Mission régionale d'autorité environnementale
Grand Est

**Avis sur le projet d'exploitation
du Parc éolien de Vallandreux
à Lhuître et Grandville (10)
porté par la société Valorem**

n°MRAe 2024APGE12

Nom du pétitionnaire	Valorem
Communes	Lhuître, Grandville
Département	Aube (10)
Objet de la demande	Demande d'autorisation environnementale de construire et d'exploiter un parc éolien de 6 aérogénérateurs et 2 postes de livraison.
Date de saisine de l'Autorité environnementale	19/12/23

Figure 6: Couloirs de migration

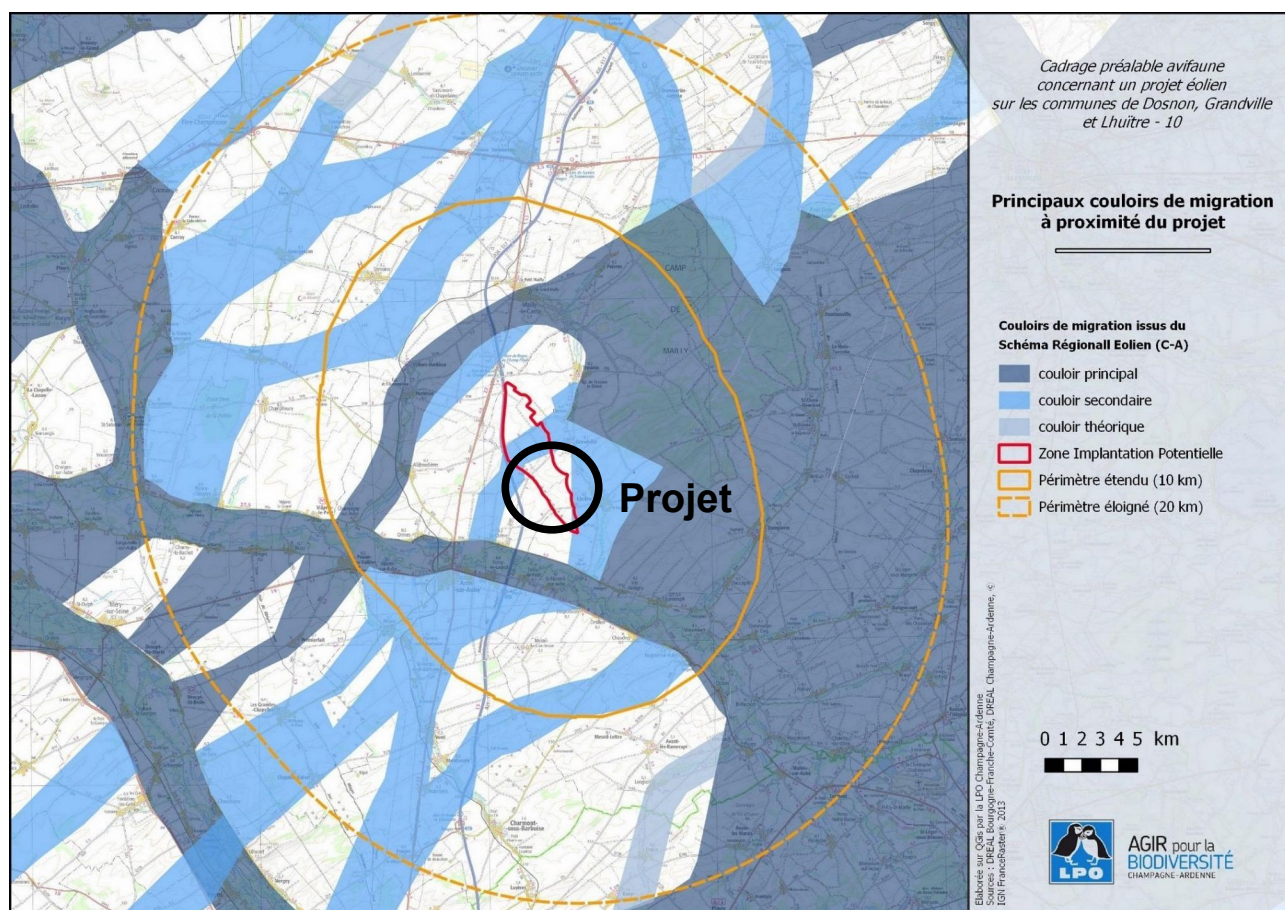
La zone d'implantation potentielle du projet de parc éolien de Vallandreux est bordée, à large échelle, par trois couloirs principaux : à l'est par le couloir de la Champagne humide qui s'étend jusqu'au camp militaire de Mailly, au sud par celui de la vallée de l'Aube, au nord et à l'ouest par celui de la vallée de l'Herbissone.

Plus localement, un couloir secondaire traverse directement le centre de la Zone d'Implantation Potentielle (ZIP) et un deuxième suit la vallée de Lhuître en continuité du couloir principal, en limite est de la ZIP.

Ces couloirs de migration locaux sont confirmés par les données de l'étude d'impact, notamment pour les oiseaux migrateurs en période postnuptiale, mais il apparaît également d'après les données de l'étude d'impact que les flux locaux en période pré-nuptiale peuvent être plus importants au niveau de la localisation des éoliennes projetées sur la ZIP qu'au niveau des couloirs secondaires.

En l'absence d'analyse comparative de sites alternatifs pour l'implantation du projet, l'Ae n'est pas en mesure de conclure que le projet retenu correspond à la solution de moindre impact environnemental.

L'Ae recommande au pétitionnaire de compléter l'étude d'impact par une analyse comparative de solutions de substitution raisonnables en termes de choix de site.

Figure 9: Diagramme d'encerclement de Lhuître (source : étude d'impact du parc éolien du Puits et de la Lhuître)

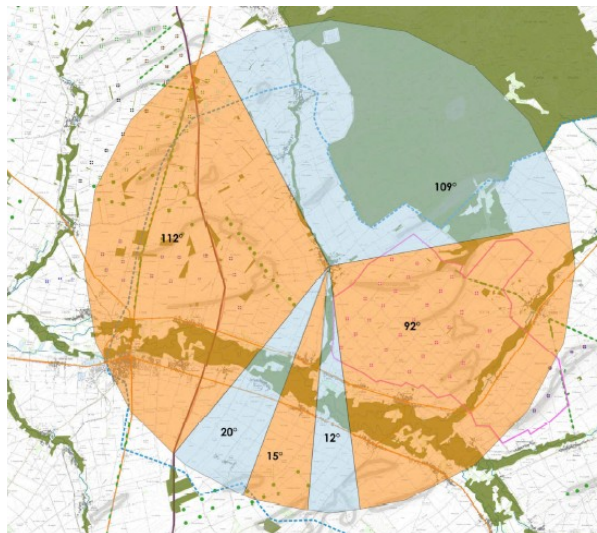
L'étude d'impact ne met pas en évidence de saturation du paysage autour des villages proches, notamment en raison de l'absence d'éoliennes du côté est. L'indice d'occupation des horizons dépasse toutefois déjà le seuil d'alerte de 120° pour 4 des 5 villages les plus proches. L'Ae relève également que des parcs éoliens sont en projet à l'est : le projet de parc éolien du Puits et de la Lhuître (26 éoliennes) et le projet de parc éolien de Dampierre Sud (9 éoliennes). Ces parcs éoliens ne sont pas pris en compte alors qu'ils vont fortement augmenter l'occupation du paysage, en particulier pour le village de Lhuître (voir figure 9), et qu'ils ont déjà fait l'objet d'un avis de l'Autorité environnementale. L'Ae rappelle au pétitionnaire que l'analyse des effets cumulés doit

tenir compte de tous les projets ayant fait l'objet d'un avis de l'Autorité environnementale¹⁸. Cette insuffisance du dossier est contraire aux dispositions réglementaires et conduit à une sous-estimation de l'impact paysager du projet, ce qui va à l'encontre de la bonne information du public. Ce point doit être corrigé préalablement à l'enquête publique.

L'Ae recommande au pétitionnaire d'analyser les impacts cumulés du projet avec les autres projets de parcs éoliens du secteur, conformément à la réglementation.

Figure 11: Photomontage depuis la sortie sud est de Lhuître

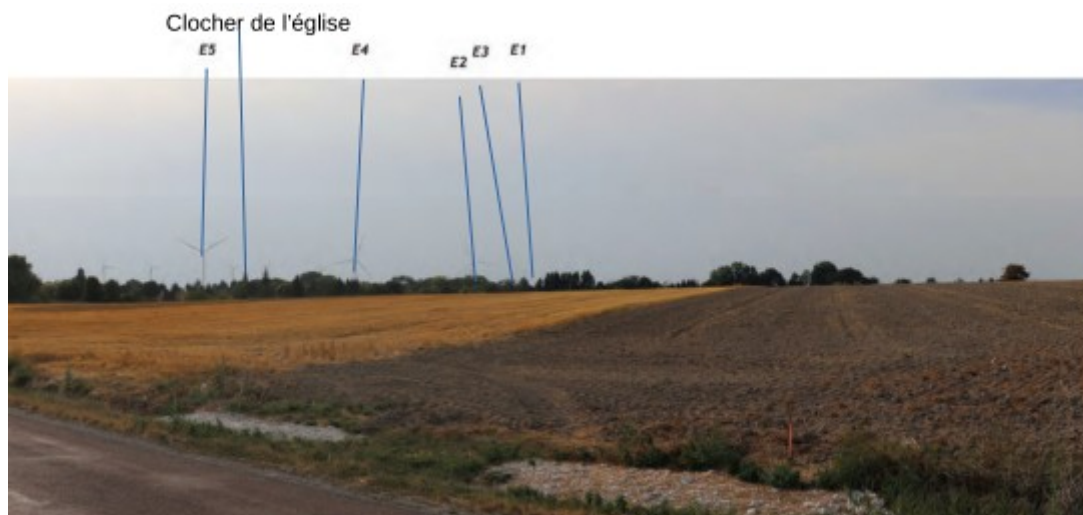
Une covisibilité avec le clocher de l'église Sainte-Tanche apparaît également depuis la sortie sud-est de Lhuître. Le projet accentue la prégnance du motif éolien depuis ce point de vue, notamment avec les éoliennes E4 et E5 qui encadrent de part et d'autre le clocher (voir figure 11).

L'Ae considère que le projet aura un impact fort sur l'église Sainte-Tanche de Lhuître.

L'Ae recommande à nouveau au pétitionnaire de compléter l'étude d'impact par une analyse comparative de solutions de substitution raisonnables en termes de choix de site, et recommande de déplacer les éoliennes E5 et E6.
